Tiesībsarga ziņojuma Pielikums Nr. 1

Vides pieejamības audits

Šis pielikums ir tiesībsarga ziņojuma par 2022. gada 11. augusta vizīti uz biedrības *Cerību spārni* grupu māju *Spāre* neatņemama sastāvdaļa.

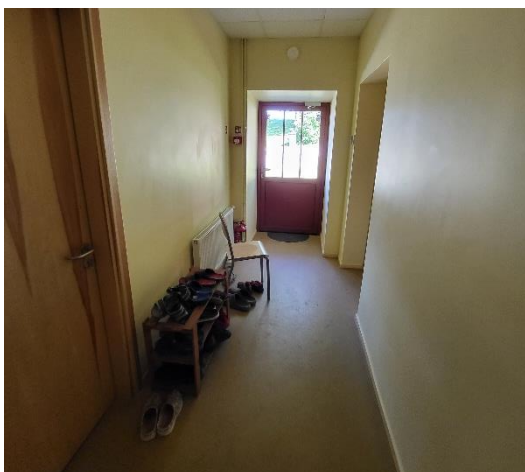
Ieejas durvju brīvais atvērums ir atbilstošs, taču ir izbūvēts augsts, ass sliekšnis. Šajā gadījumā nepieciešams slienim uzstādīt slīpni, lai samazinātu iespēju aizķerties ar riteņkrēslu vai ejot ar kādu citu tehnisko palīgīdzekli.

Piemērs. Viegli satverams aizslēgšanas mehānisms

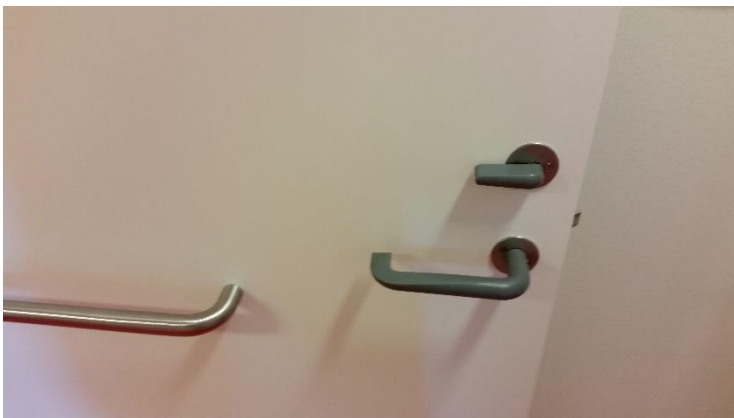
Sanmezglā durvis veras uz iekšpusi, kas nav pieļaujams. Pirmkārt, šādā situācijā sanmezglā samazinās manevrēšanas iespējas, otrkārt, ja cilvēks nokrīt pie durvīm sanmezglā, piemēram, pārsēžoties uz klozetpodu, nav iespēja tikt iekšā, lai viņam palīdzētu. Durvju aizslēgšanas mehānisms cilvēkiem ar vājām rokām nav satverams. Aizslēgšanas mehānismam jābūt viegli satveramam un lietojamam ar minimālu piepūli.

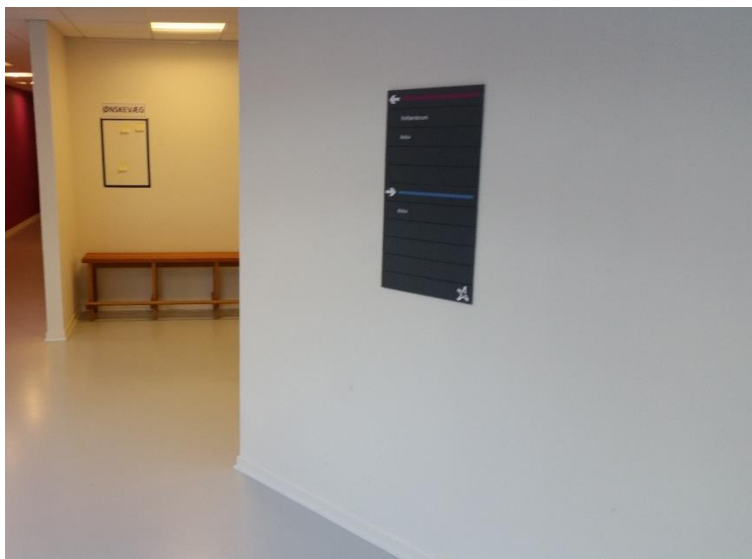
Telpās ir nodrošināti nepieciešami kontrasti starp durvīm un sienu un grīdai pret sienām. Nav pietiekams kontrasts slēdžiem un rozetēm.

Šobrīd ēkā nav izvietotas labi saredzamas, secīgas norādes. Telpās un gaitēnos nepieciešamas secīgas norādes par izeju, kas ir ļoti svarīgi evakuācijas gadījumā.

Norādes plāksnei jākontrastē uz sienas fona, bet burtiem un cipariem jākontrastē uz norādes pamatnes fona. Pamatne nedrīkst būt tāda, kas veido atspīdumu. Burtu minimālais augstums ir 30 mm, tomēr, ja tas ir iespējams, piemēram, īsiem tekstiem kā “Izeja” – 50 mm.
